תאריך: 17/12/2023

חוות דעת הנדסית - בדק בית

כתובת: דוד אלעזר, מגדל העמק

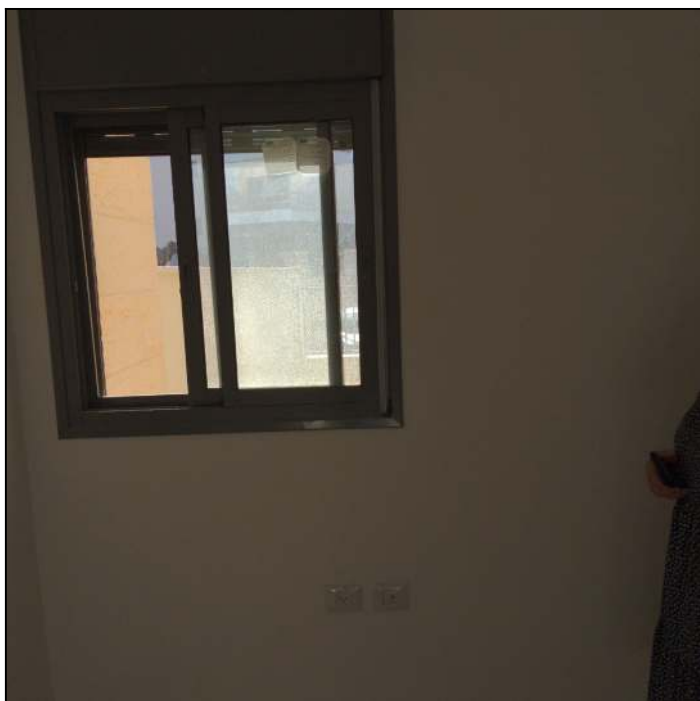
סדק עובד	14.1 ממצא
	<p>יש לבצע תיקון לפי ההנחיות הבאות:</p> <p>א. לגרד את הטיח עד לבלוק ברצועה של כ 20 ס"מ, 10 ס"מ מכל צד של הסדק, להסיר כל שכבה רופפת ולשטוף היטב בלחץ מים מתוקים.</p> <p>ב. לפתוח את הסדקים בצורת קונוס ולמלא במרק גמיש לסתימת סדקים.</p> <p>ג. ליישם שכבה אחת של מרק גמיש או ש"ע יסוד קושר בשיעור המומלץ לפי היצרן.</p> <p>ד. ליישם בכף טייחים (מלז') שכבה אחת של מרק גמיש או ש"ע ביניים למילוי גמיש בשיעור המומלץ לפי היצרן. מעל לשכבה זו יש להדביק רשת לחיזוק.</p> <p>ה. ליישם שכבה נוספת של מרק גמיש או ש"ע ביניים מילוי גמיש בשיעור המומלץ לפי היצרן.</p> <p>או לחילופין יש לתקן בדרך הבאה:</p> <p>א. לגרד הטיח ברצועה של 20 ס"מ סביב הסדק.</p> <p>ב. לפתוח הסדק ולמלא בשכבת פרימר WAFP ולמלא לאחר מכן בסיקפלקס FC11</p>
	<p>[תקן 1920 חלק 2 סעיף 3.1]</p>
	<p>מחיר 750ש (מחיר ליחידה: 250ש, כמות: 3 יח')</p>

מרפסת שמש קדמית

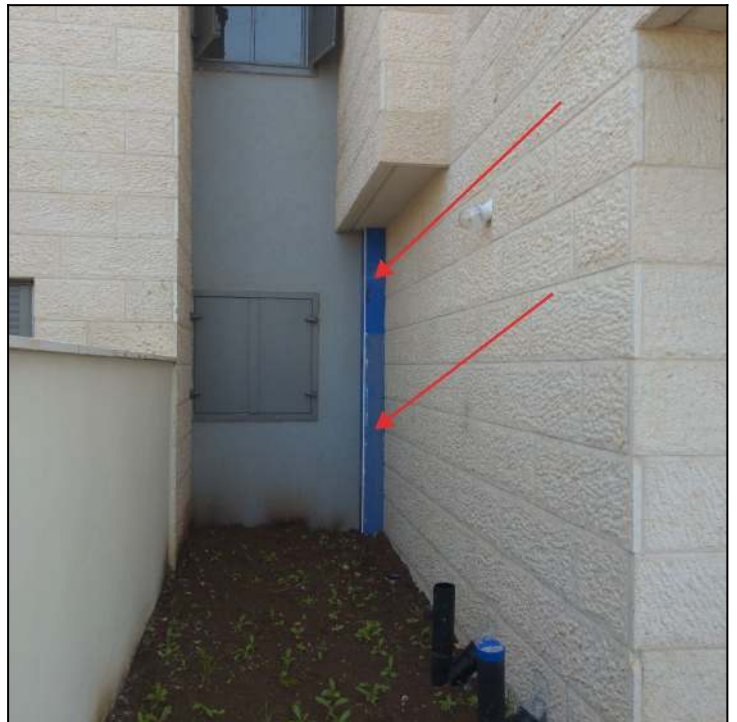
18.1 ממצא	גימור צבע במחיצות הגבס נעשה בצורה לא מקצועית.
המלצה	נדרש לחדש צביעה עד לקבלת מראה אחיד.
תקן	זאת בניגוד לת"י 1924 סעיף 3.9.2 לפיו: בכל אחת מרמות הגימור נדרש שהצביעה תעשה לפי הוראות יצרן הצבע.
מחיר	300 ש"ח (מחיר ליחידה: 300 ש"ח, כמות: 1 קומפ')
